**PRIEŠGAISRINĖS APSAUGOS IR GELBĖJIMO DEPARTAMENTO
PRIE VIDAUS REIKALŲ MINISTERIJOS
DIREKTORIUS**

**ĮSAKYMAS
DĖL PRIEŠGAISRINĖS APSAUGOS IR GELBĖJIMO DEPARTAMENTO PRIE VIDAUS
REIKALŲ MINISTERIJOS DIREKTORIAUS 2010 M. GRUODŽIO 7 D. ĮSAKIMO
NR. 1-338 „DĖL GAISRINĖS SAUGOS PAGRINDINIŲ REIKALAVIMŲ
PATVIRTINIMO“ PAKEITIMO**

2014 m. sausio 6 d. Nr. 1-2
Vilnius

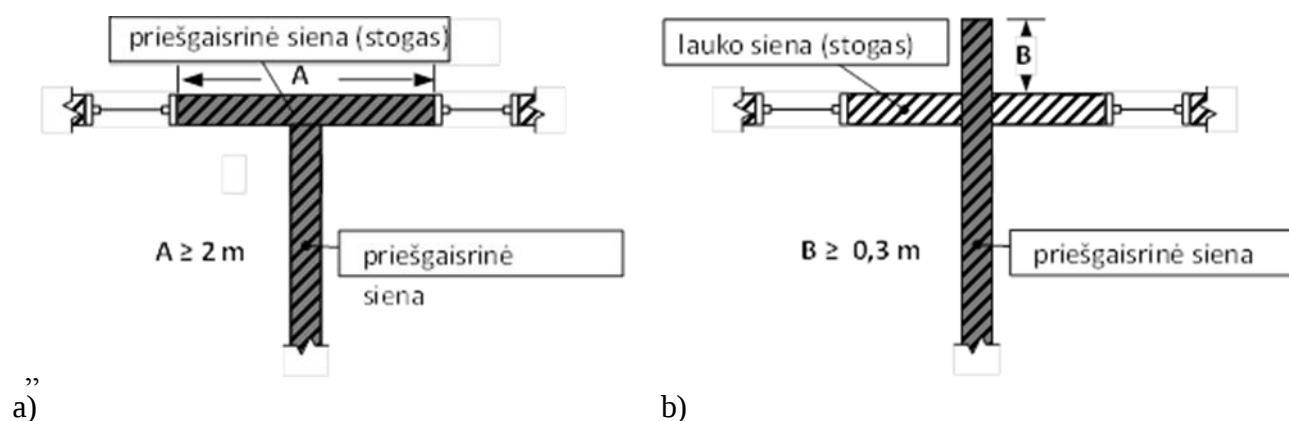
1.14. Išdėstau 62 punkto 2 paveikslą taip:

2 paveikslas. Horizontalaus ugnies plitimo ribojimo reikalavimai: a) statinio plano pjūvis arba vertikalus pjūvis; b) statinio plano pjūvis arba vertikalus pjūvis su išsikišančia priešgaisrine siena. A – priešgaisrinės sienos, atitinkančios 2 lentelėje nustatytus reikalavimus, ir (ar) stogo, kuris atitinka B_{ROOF} (t1) degumo klasės reikalavimus ir yra ne mažesnio kaip 2 lentelėje nurodyto gaisrinių skyrių atskyrimo sienų ir perdangų atsparumo ugniai, minimalūs matmenys; B –

išsikišančios priešgaisrinės sienos, atitinkančios 2 lentelėje nustatytus reikalavimus, virš stogo ar sienos minimalus matmuo.“

3 paveikslas. Laiptinių lauko sienų įstiklinimas.“

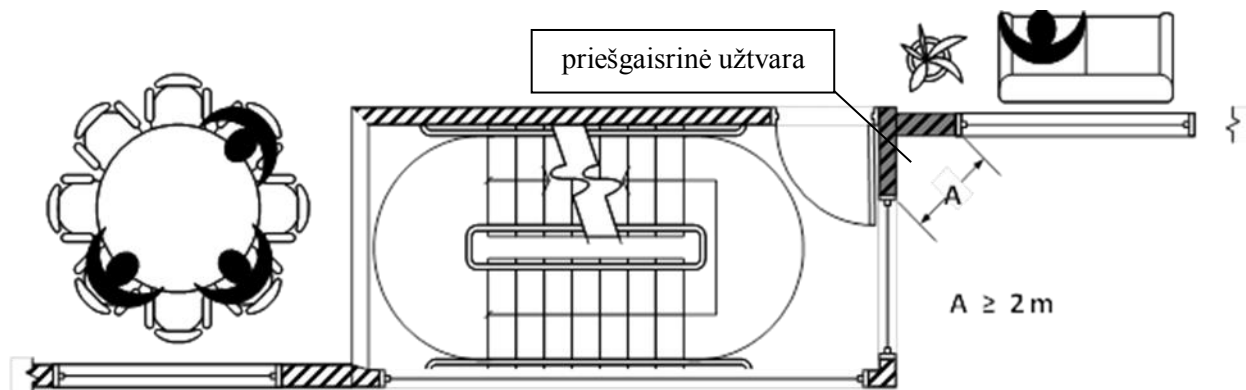
1.15. Išdėstau 63 punktą taip:

„63. Naujai statomų pastatų vidiniuose kampuose įrengiamų įstiklintų laiptinių ir pastato lauko sienų ir (ar) langų atsparumas ugniai nenormuojamas, kai atstumas tarp laiptinės įstiklintos angos krašto iki patalpos įstiklintos angos yra ne mažesnis kaip 2 m (3 pav.). Kai evakuaciniams išėjimams iš kiekvieno pastato aukšto numatytos ne mažiau kaip dvi evakavimo(si) laiptinės, šio punkto nuostatų leidžiama netaikyti.“
